INFORME DE HITO DE CONTROL
Nº 018-2023-OCI/5338-SCC

**“EJECUCIÓN DE LA OBRA: MEJORAMIENTO DEL
SERVICIO DE TRANSITABILIDAD DE LAS PRINCIPALES
CALLES DEL ANEXO DE TRES DE MAYO DE
PUCARUMI, DISTRITO DE ASCENSIÓN,
HUANCVELICA, HUANCVELICA”**

HITO DE CONTROL Nº 2-VALORIZACIÓN DE OBRA Nº 18

Imagen n.º 1
Plano "Corte y detalles de grada" lámina CDG-03

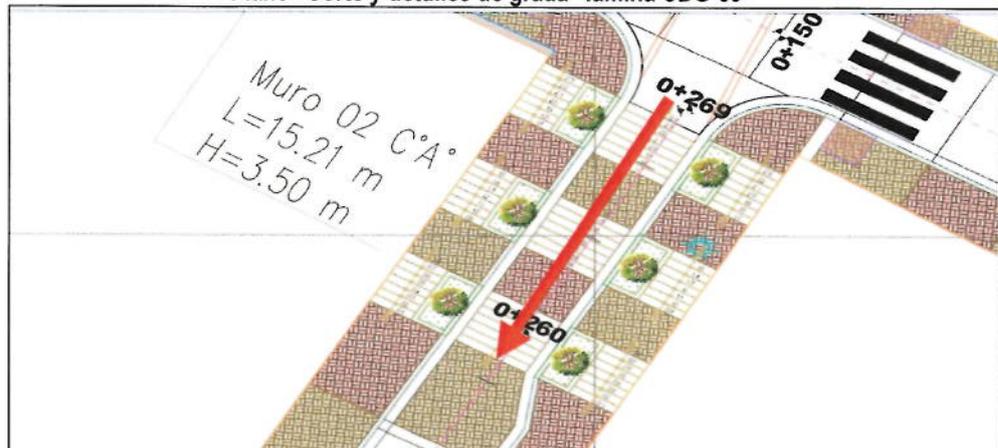
Comentario: Planteamiento inicial sobre la construcción de graderías en el Jr. Manco Capac, plasmadas en la lámina Lamina CDG-03 del plano "Corte y detalles de grada", del Expediente técnico aprobado según Resolución Gerencial Regional N° 225-2020-GR-HVCA/GRI de 30 de diciembre 2020.

Sin embargo, durante la inspección física realizada, se evidenció que la gradería ubicada en el jirón Manco Capac, fue modificada en cuanto a las dimensiones y el diseño, presentando un área de 28,00 m² y una longitud de 7,8 ml, siendo menor a lo establecido en el expediente técnico, dichas modificaciones representan cambios en los planos de: planta, corte y detalles de grada, derivando así en variaciones de metrados y por ende en presupuesto de ejecución de la mencionada gradería; dichas modificaciones solo cuentan con la aprobación del supervisor de obra, tal como consta en la anotación del asiento n.º 041 del 3 de setiembre de 2022 del cuaderno de obra, del Supervisor de Obra, tal como se muestra en la siguiente imagen:

Imagen n.º 2
Plano "Corte de grada" lámina CG-01

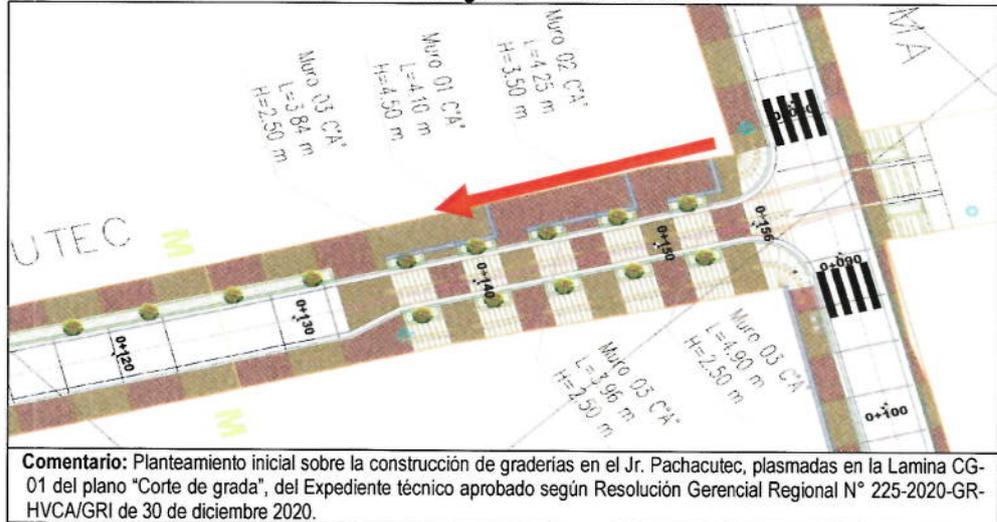
- Asimismo, de la revisión de la Lamina CG-01 del plano "Corte de grada", del expediente técnico, se planteaba la construcción de la gradería ubicada en el Jr. Pachacutec con un área, de 174,05 m² de construcción de gradería, con una longitud de 18,83 ml, tal como se muestra en la imagen siguiente:

Sin embargo, durante la inspección física realizada, se evidenció que la gradería ubicada en el jirón Pachacutec, fue modificada en cuanto a diseño y dimensiones, presentando un área de 102,50 m² y una longitud de 20,30 ml, siendo menor a lo establecido en el expediente técnico; dichas modificaciones representan cambios en los planos de: planta, corte y detalles de grada, derivando así en variaciones de metrados y por ende en presupuesto de ejecución de la mencionada gradería. Estos cambios solo cuentan con la aprobación del supervisor de obra, tal como consta en la anotación del asiento n.º 004 del 14 de junio de 2022 del cuaderno de obra, del Supervisor de Obra, tal como se muestra en la siguiente imagen:

Fotografía n.º 2
Planteamiento de la gradería Jr. Manco Capac

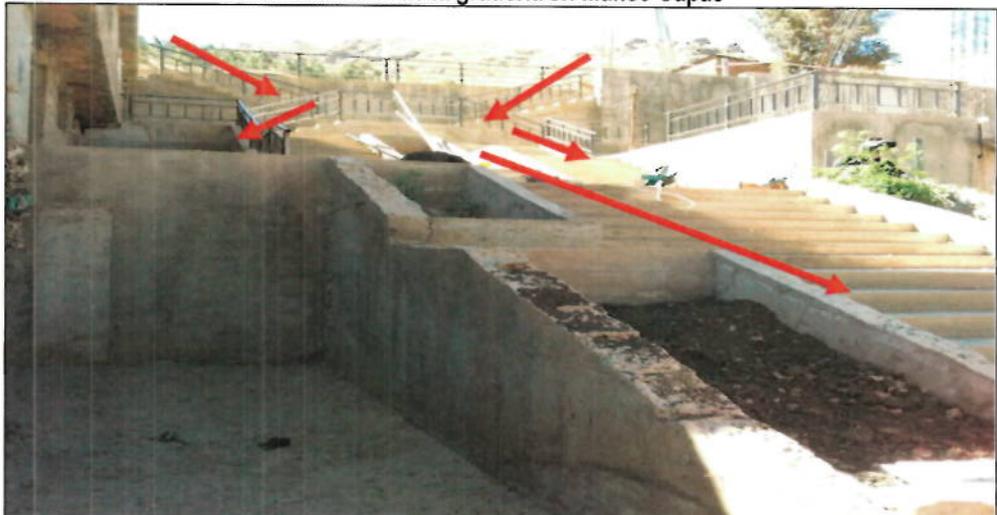
Imagen fotográfica n.º 2: Se observa que la gradería fue modificada durante en proceso constructivo, la cual difiere con el planteamiento inicial contemplado en el expediente técnico.

Imagen n.º 3
Plano del planteamiento de sardinel en el Jr. Manco Capac

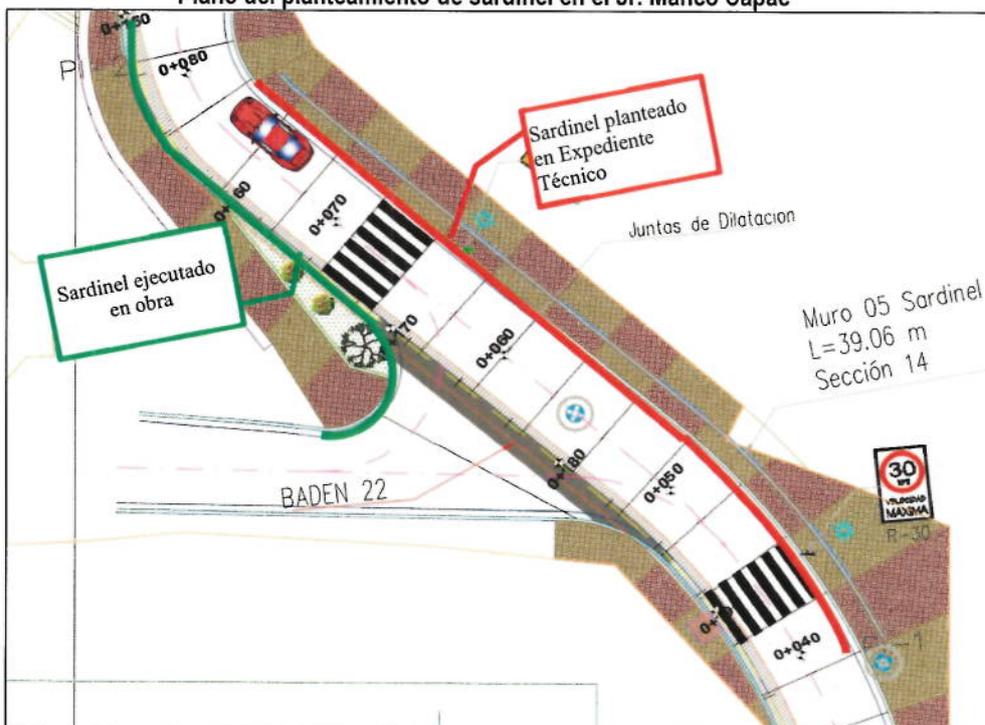
Comentario: Se observa en el Jr. Manco Capac progresiva 0+060 el planteamiento del expediente técnico, donde se realizó la construcción de muro sardinel ubicado en el lado derecho; sin embargo, se evidenció que se ejecutó el mencionado sardinel en el lado izquierdo.

Sin embargo, en la visita de inspección física del 24 de julio de 2023, realizada por la Comisión de Control, se evidenció que, en distintos tramos de los jirones Manco Capac, Tupac Amaru, Ica y Cuzco, se realizaron modificaciones en cuanto a la ubicación y dimensiones de los sardineles, ejecutándose adicionales de obra y deductivos, las cuales se detalla a continuación:

Imagen n.º 4
Plano "Planteamiento general Lamina PG-01" de las veredas

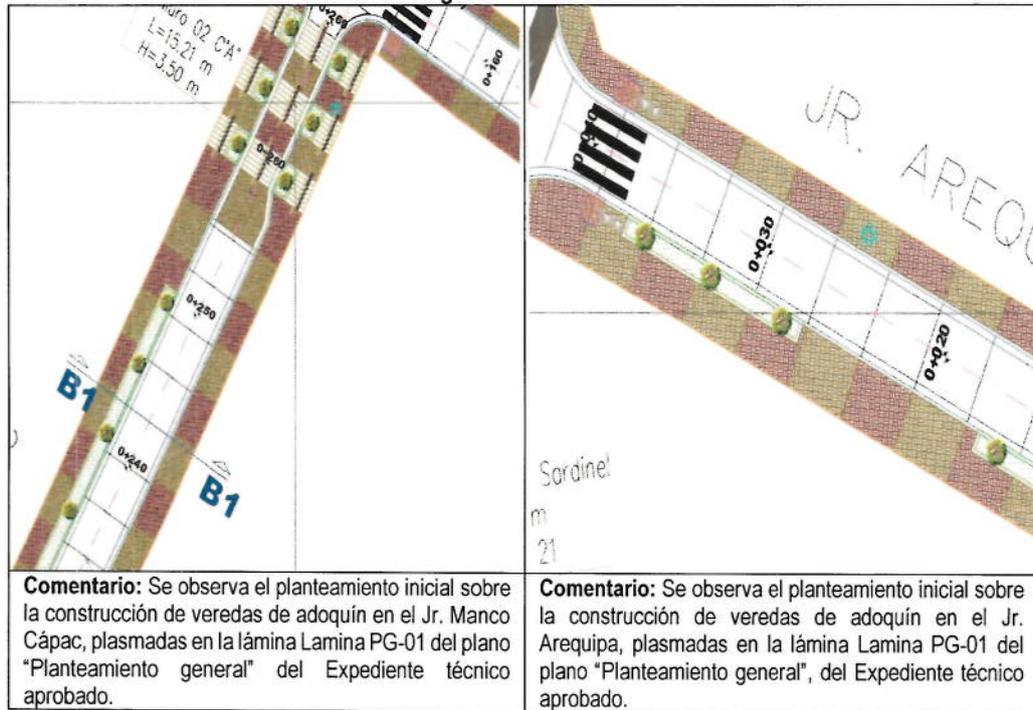
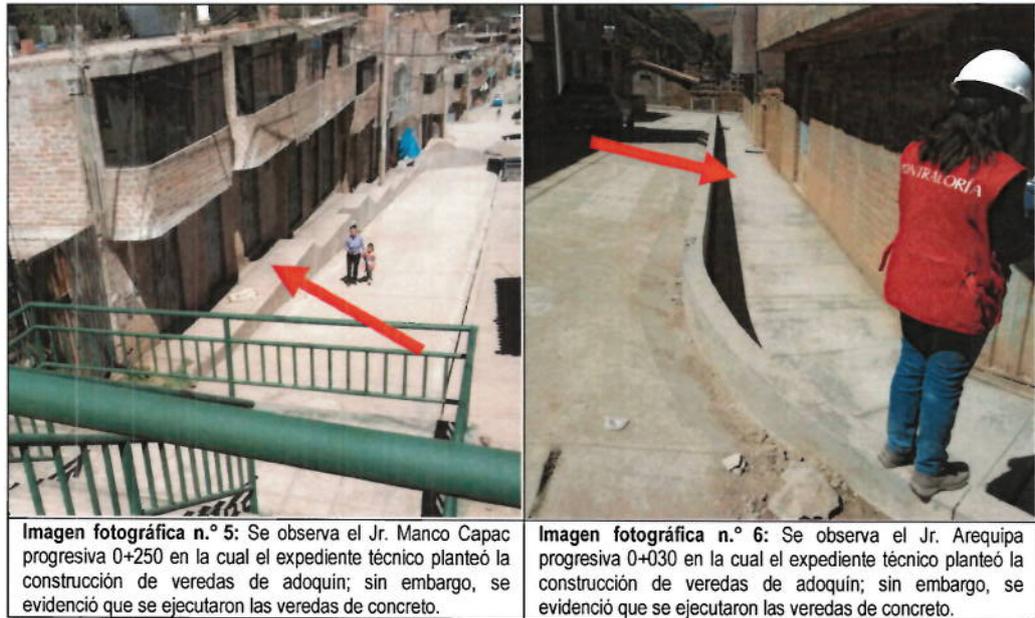
De la revisión de la Sección 19.00 Planos, Lamina PG - 01 del Plano Planteamiento General del expediente técnico, se plantearon la ejecución de las veredas con el material de adoquines en los jirones: Manco Capac, Tahuantinsuyo, Cahuide, Pachacutec, Cuzco, Huancayo, Ica, Arequipa, Lima y S/N, tal como se muestra en la imagen siguiente:

De la visita de inspección física realizada el 24 de julio de 2023, se evidenció que en la ejecución de la obra, se realizaron las veredas de concreto de los jirones Manco Capac, Arequipa, Huancayo, Cahuide y Tupac Amaru, la cuales son con acabado de cemento frotachado y bruñado, por lo que se ejecutó el deductivo de los adoquines y el adicional para la adquisición de arena fina, cemento y mano de obra; dichas modificaciones fueron aprobadas por el Supervisor de obra, tal como consta en el asiento n.º 027 del 09 de agosto de 2022 del cuaderno de obra, en el cual anota lo siguiente:

Al respecto, el adicional y deductivo aprobado por el Ing. Marco Antonio Huamani Aguilar, Supervisor de Obra, no cuentan con la autorización de la Entidad previo acto resolutorio, por lo que se estaría incurriendo en otras penalidades por parte de la supervisión de obra, conforme lo establece el contrato n.º 383 - 2022/ORA de 31 de mayo de 2022.
